②改善箇所説明図

改善措置の内容

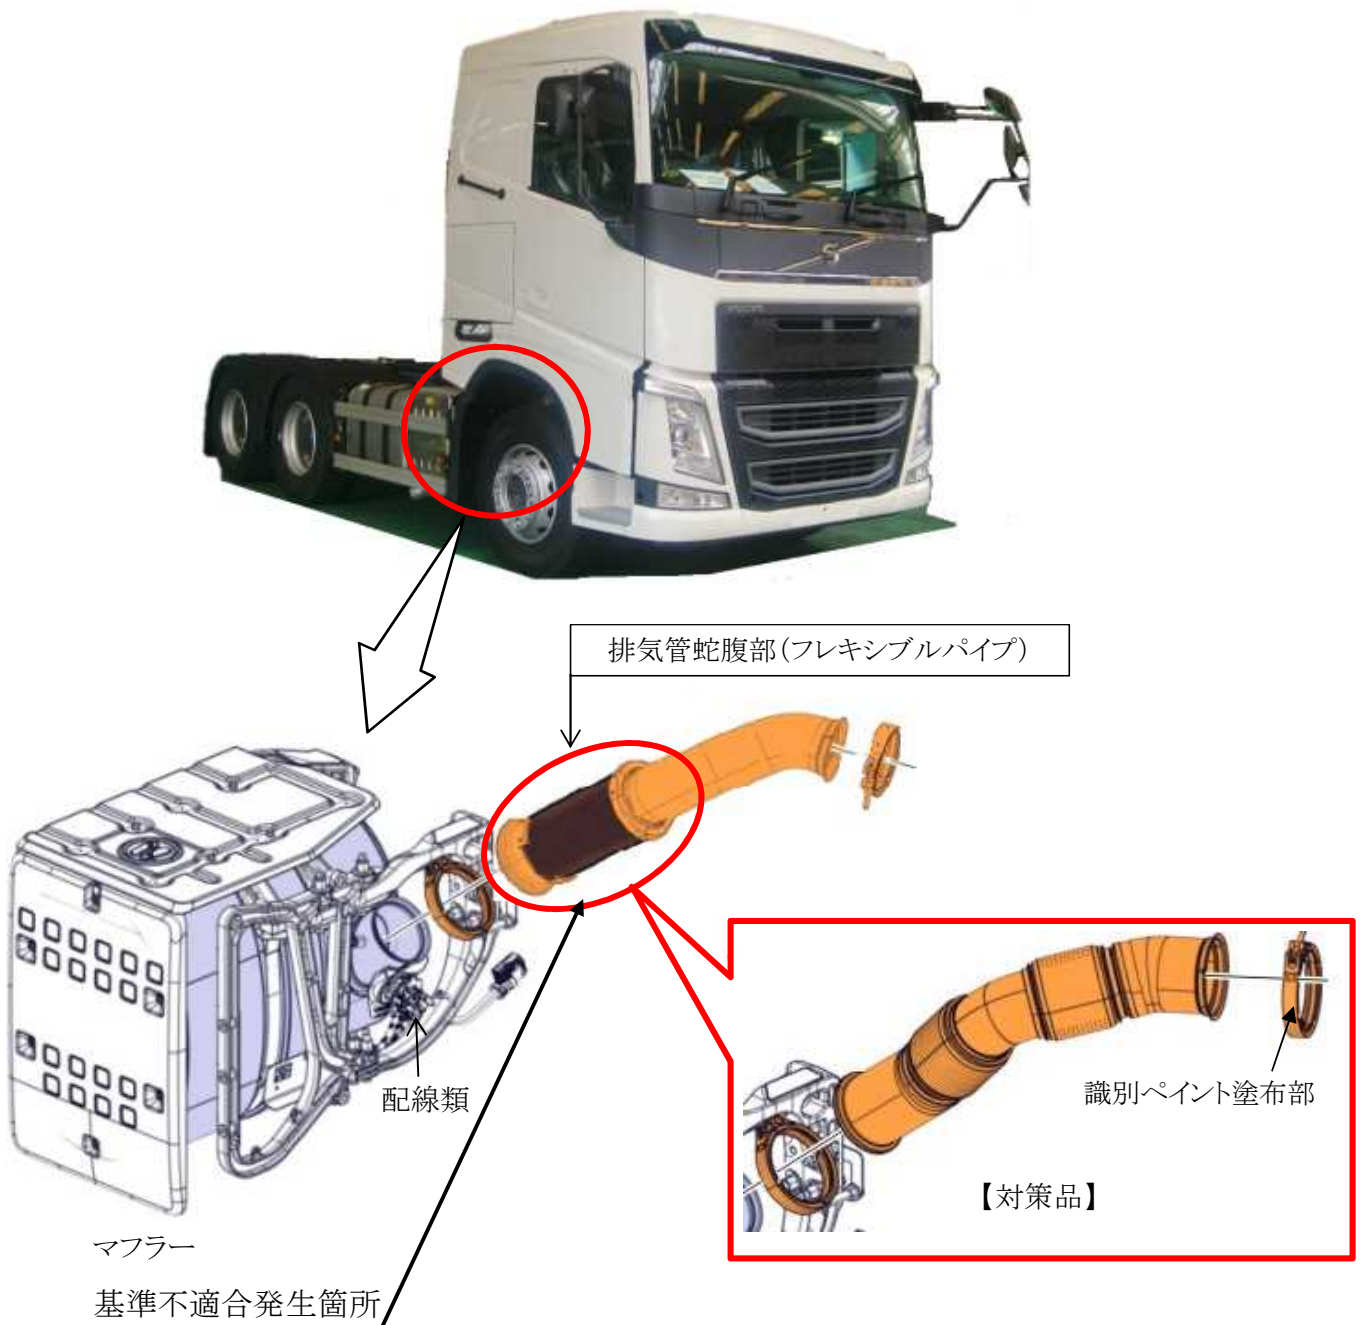
大型トラクタ及びトラックにおいて、排気管における排気管蛇腹部の材質が不適切なため、排気ガス中の成分により蛇腹の繋ぎ目部分が腐食するものがある。そのため、エンジン振動などで当該部位に亀裂が生じ、最悪の場合、排気ガスが漏れ、漏れた排気ガスにより周囲の配線類に損傷を与えるおそれがある。

全車両、排気管蛇腹部を対策品に交換する。なお、蛇腹部周辺を点検し、周辺部品に損傷がある場合は、新品に交換する。

注： は交換する部品を示す。

識別： 上側クランプに白色または黄色のペイントを塗布する。
